水汙頭排水幹線綠廊環境改善工程

細部設計成果 簡報

2020/05/15

前次審查意見回復及辦理情形

設計斷面

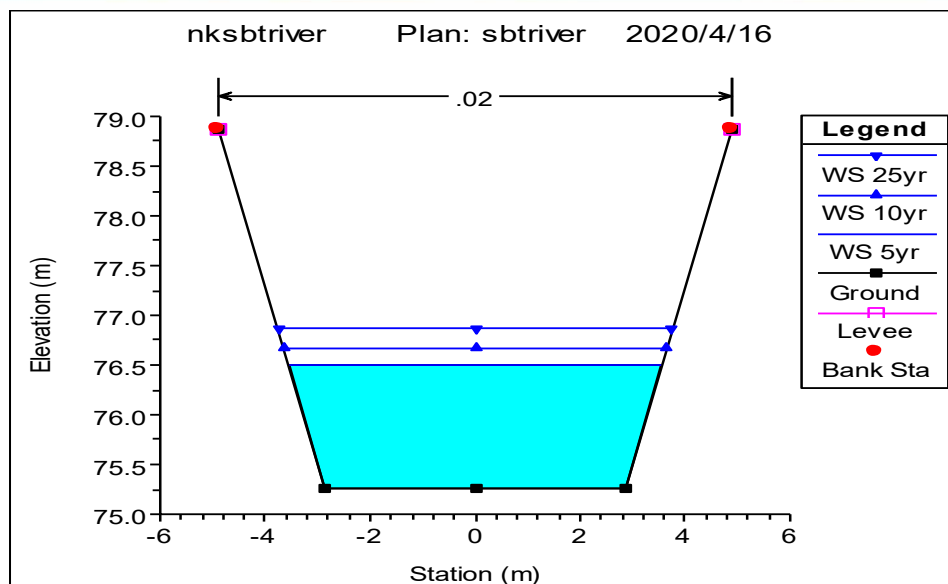
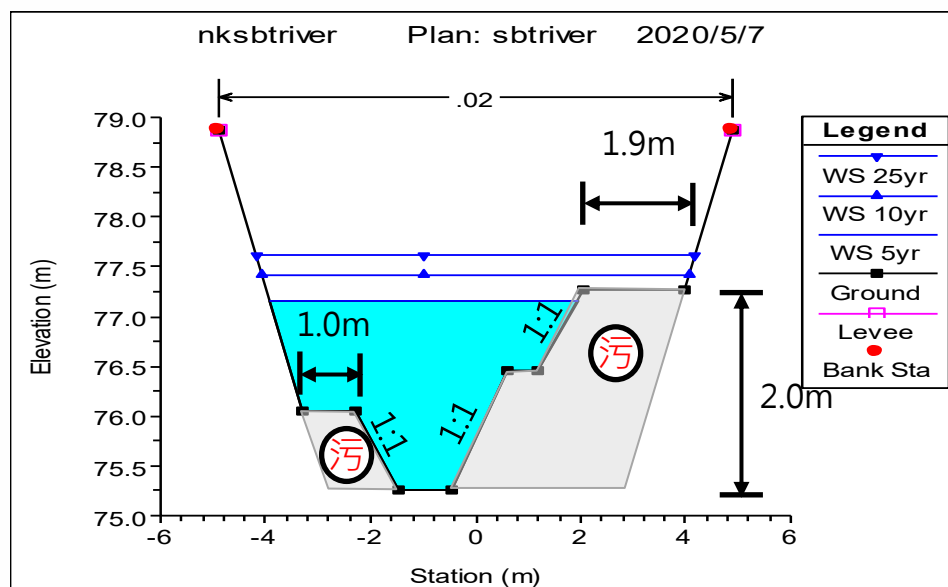
NO.	出席單位意見	意見回覆及辦理情形
1	新建污水管涵及回填CLSM於現有河道中，造成通洪斷面減少，是否造成衍伸問題如排水不良或遇造成漫流？	經水理模式檢視，本河段於10年重現期距條件， 下方方案後安全出水高仍至少約有1m以上餘裕 ，已達區域排水(10年)保護標準。
2	P2-25 提及「通洪能力方面，本段於 10 年重現期距條件下，兩岸下方方案後現況安全出水高仍至少約有1m以上餘裕」，1公尺高度於新設相關設施後，其護岸高度是否足夠？	經水理模式檢視，其 通洪斷面足夠 。
3	P3-6 圖3-3 新建護岸優先考量乾砌工法，以增加護岸植被復原機會。	感謝委員指教， 考量現況流速較快，故採用漿砌石工法 ，並考量植被復原， 運用其他工法營造多孔隙環境 ，保留植生亦滿足現況流速條件。
4	P3-8 圖3-5 魚梯設置需考慮後續維管工作，如定期清淤、清理河道雜物，及確定跌水工與魚道之間開孔之暢通；確認枯水時期，目前所設計之跌水工及魚道，其流量仍可維持發揮魚道功能。魚梯設計可考量全斷面複式跌水工，作為替代方案。	感謝委員指教，考量魚道相關維管問題，故 原魚道工法變更為固床工矮化並營造水中生物遮蔽空間 。
5	P3-7生態水圳之生態功能未見論述。	感謝委員指教，後續補充於報告中說明。
6	P3-12 圖3-9螢火蟲復育水域未見於圖中。	考量螢火蟲復育條件較艱難，且未來亦須維管，故本案為 營造生態多樣性 ，而非著重於螢火蟲復育。
7	P3-14 圖3-11生態水溝和圖3-3、3-4生態水圳之配置不同，是否為同樣之設施。	遵照辦理。

- 主深槽尺寸設定如圖所示，右岸臨路側施做戲台步道，左岸則為景觀美化灘地，下方為污水管。
- 方案模擬結果顯示，施做複式斷面後皆有1m以上出水高，無潰堤之虞。
- 5年洪水位均於主深槽內，僅淹過左側灘地。

原設置位置

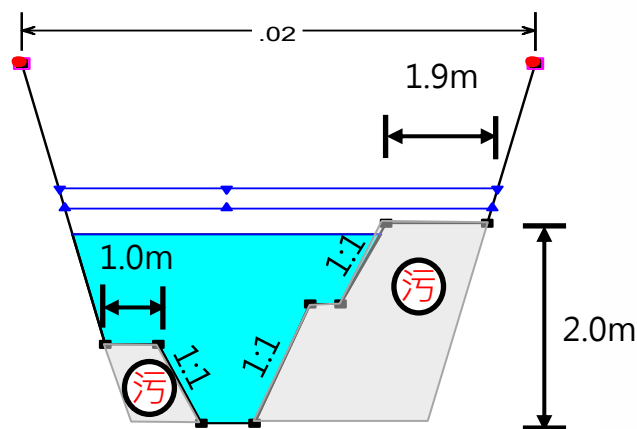
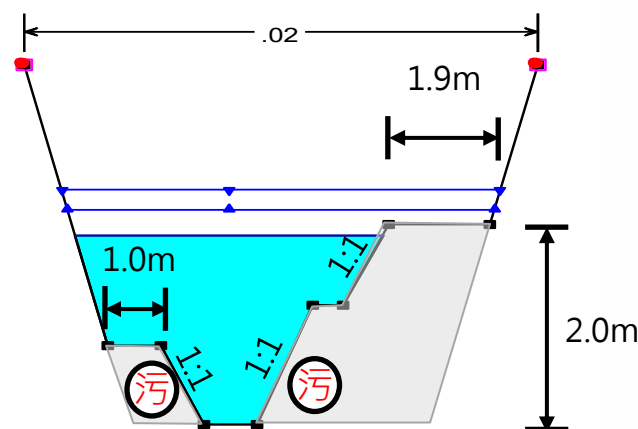
- ① 污水管設置位置討論：考量後續維管、污水可能造成之異味及廠商施工困難度，建議是否調整施作位置。
